memo

onderwerp Watertoets
datum 30 maart 2022
werknr. 2281.1
betreft Voorburg, Herentuyn

Watertoets voorontwerp omgevingsvergunning Herentuyn Voorburg

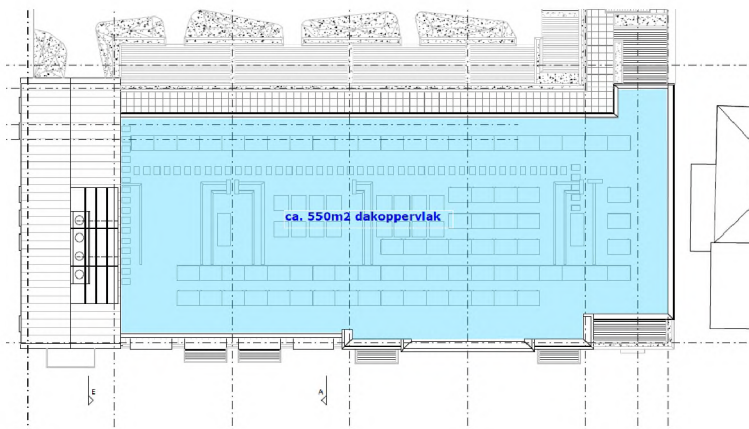
In de parkeergarage is onder de expeditie begane grond een ruimte beschikbaar van 35 m² met een vrije hoogte van ca. 2,2 m, zie onderstaand.

Om in deze ruimte 33.7m³ water op te slaan is waterstand van 0.97m minimaal noodzakelijk hetgeen ook (ruim) aanwezig is.

De berekende wateropgave van 33.7 m³ is geaccordeerd door het Hoogheemraadschap op basis van de ingevulde watersleutel (zie bijlage 1 en 2). De opgave van 33.7 m³ waterberging zal geschieden door de afvoer van hemelwater vanaf het dak (deels) aan Raadhuisstraat naar de ruimte in de parkeergarage te verslepen om daar te bergen.
